ГИПРОТРАНССИГНАЛСВЯЗЬ

**УКАЗАНИЯ,
ИНФОРМАЦИОННЫЕ ПИСЬМА**

ВЫПУСК 3

[О проектировании сбрасывающих
стрелок, остряков, башмаков и стрелок
с автоматическим возвращением в ох-
ранный положение. Дополнение к
И-311-07 альбом 1]

Рис. 1

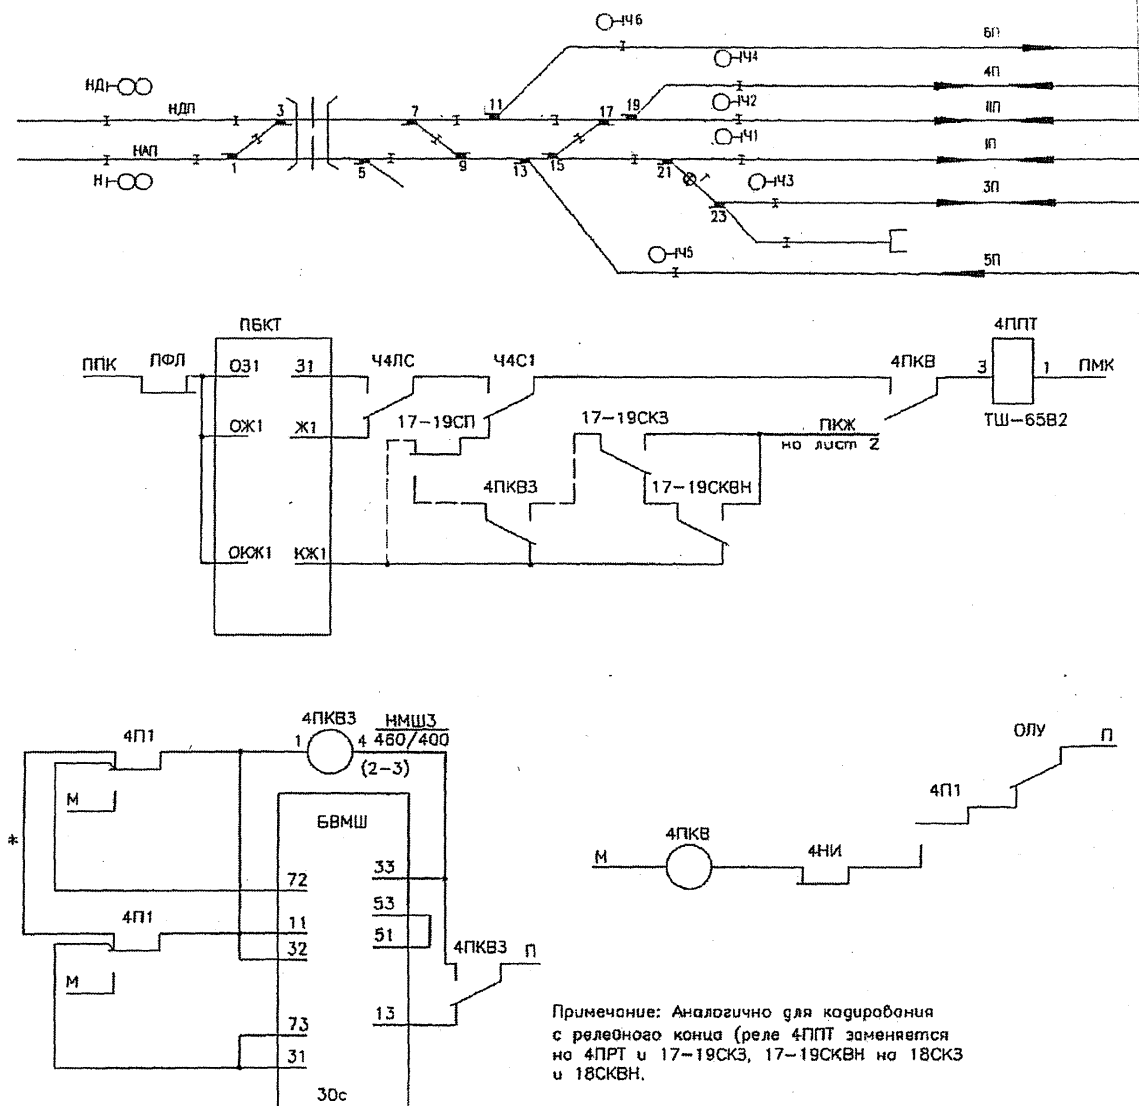
2. Для обеспечения устойчивого восприятия бортовыми локомотивными устройствами защитного кода «ПКЖ» настоящим указанием вводится искусственная выдержка времени (в теч. 30 сек.) на его подачу в рельсовую цепь бокового пути, что достигается включением контактов стрелочно-путевой секции 17-19 СП и кодово-включающего (с выдержкой времени) реле 4 ПКВЗ в цепи включения трасмиттерного реле 4 ППТ (см. рис. 1).

3. При вступлении поезда на боковой путь 4П с его занятием в рельсовую цепь подается код «КЖ» и включается выдержка времени (30 сек) на срабатывание кодово-включающего реле 4 ПКВЗ, которое своим фронтным контактом переключает код «КЖ» на код «ПКЖ» в рельсовой цепи 4П и на локомотивном светофоре продолжает гореть красно-желтый огонь.

Рис.1

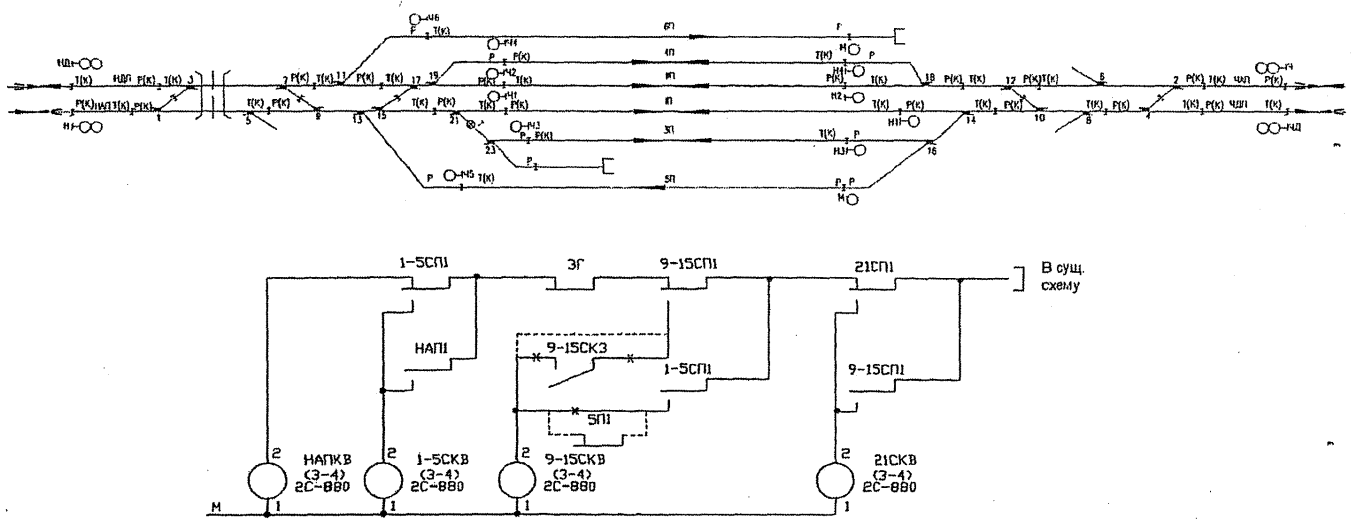
Для исключения этого явления настоящим указанием исключается предварительное кодирование стрелочно-путевых секций, являющихся общими для главного и бокового пути, при занятом боковом пути.

Предварительное кодирование остальных секций главного пути, не являющихся общими с боковыми путями, сохраняется.
